CE-Schild-Sicherung Für ALLE Cablelock-Baureihen

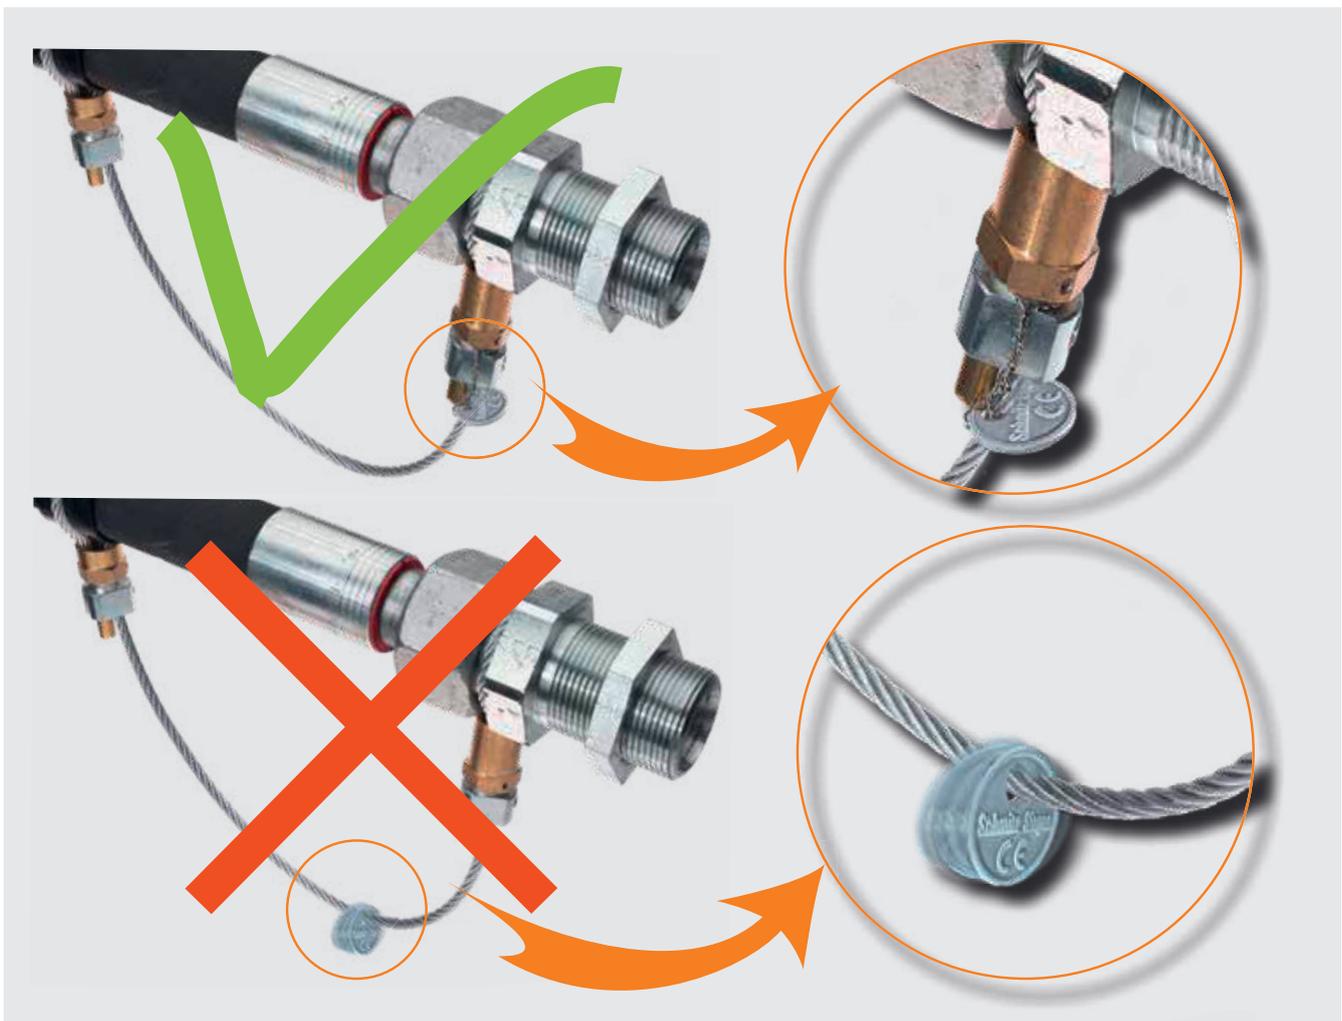
Bei ungünstigen Einbausituationen von Cablelock Schlauchfangsicherungen kann es vorkommen, dass die Haltbarkeit der CE-Schilder stark verkürzt wird (vergleiche entsprechende Hinweise in den Betriebsanleitungen). Insbesondere bei Vibrationen und bei einer Einbausituation wie sie untenstehend abgebildet ist (Drahtseilbogen zeigt nach „unten“), kann der Lochsteg des CE-Schildes nach kurzer Zeit durchgescheuert sein. In solchen Fällen empfehlen wir, das CE-Schild am maschinenseitigen Cablelock-Spannschloss mittels Plombendraht zu befestigen. Unserer Erfahrung nach ist dies eine einfache, schnelle und preisgünstige Art, das Problem deutlich zu reduzieren und die Haltbarkeit deutlich zu erhöhen. Entsprechenden Edelstahl-Plombendraht in passender Fixlänge ist bei uns auf Anfrage erhältlich. Eine grundsätzliche Haltbarkeits-Garantie kann aber beim Auftreten von Vibrationen aufgrund der vielfältigen möglichen Szenarien nicht gegeben werden!

Bei Bedarf ist der Edelstahl-Sicherungsdraht mit folgenden Ident-Nummern zu bestellen:

VE a 10 Drähte	10 St. fertig abgelängte VA-Sicherungsdrähte Ident Nr. CL-PD-10
VE a 100 Drähte	100 St. fertig abgelängte VA-Sicherungsdrähte Ident Nr. CL-PD-100
